Boletim Técnico nº 8/2020 2020-09-22

Teclados ONLY com display OLED

OT-MF-XY (anteriormente OT-CLIMA-MB na tabela de preços)

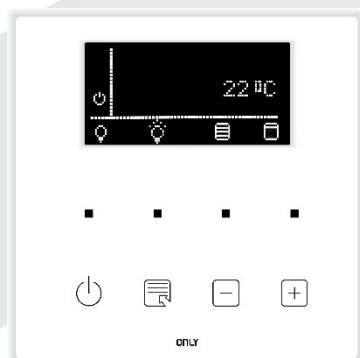
Compatível com:

C-CLIMA-MB versões firmware **v4.x**

Todos módulos C-xxxx com versões firmware **v4.x**

D8TERMO versão firmware **v4.x**

DTERMO4, DTERMO5 firmware **v4.x**

B-FMBT08S firmware **v4.x** (disponível brevemente)

Nota: Esta versão permite o controlo de até três unidades remotas do tipo áudio ou climatização, não necessitando serem todas do mesmo tipo. No canto superior direito aparece sinalizada aquela que está selecionada no momento.
